改善箇所説明図

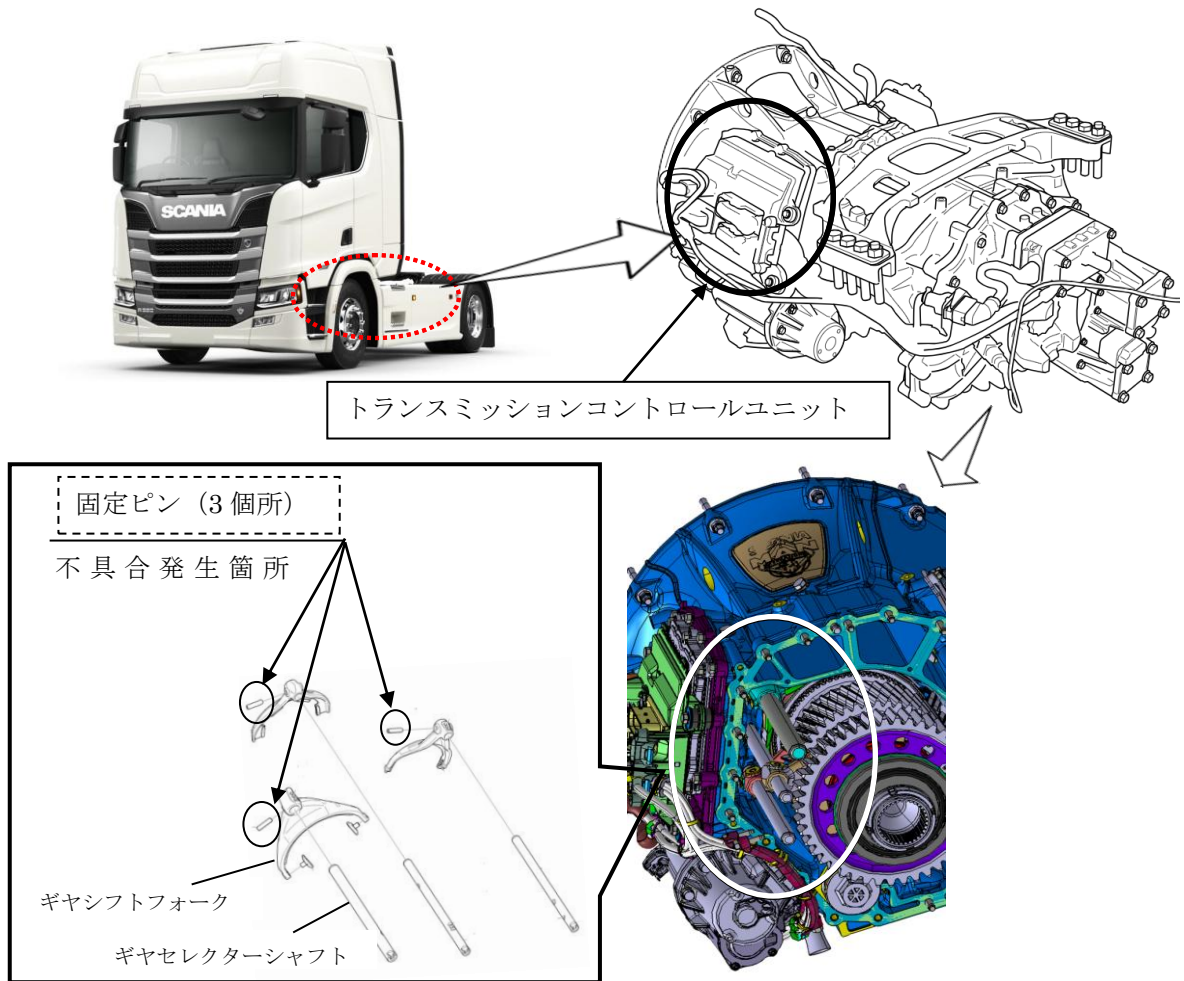
不具合の内容

動力伝達装置のギヤボックス内部において、ギヤセクターシャフトにギヤシフトフォークを固定するピンの設計検討が不十分なため、高負荷状態でのギヤシフト操作の繰り返しにより、当該固定ピンが緩むことがある。そのため、変速時間の増加、変速ギヤへの係合不良等の変速異常が発生し、そのまま使用を続けると、ギヤシフト操作を行っても適切に切り替わらず、実際のギヤ位置とインストルメントクラスターに表示されるギヤ位置が異なるおそれがある。

改善の内容

- ①全車両、実際のギヤ位置とインストルメントクラスター上の表示が異なった場合に警告を発するようにトランスミッションコントロールユニットを対策仕様に書き換える。
- ②全使用者に当該不具合の概要を周知するとともに、変速時間の増加、変速ギヤへの係合不良等の変速異常が発生した場合には速やかに入庫を促し、当該不具合に関する警告が発せられている場合には固定ピンを対策品に交換する。
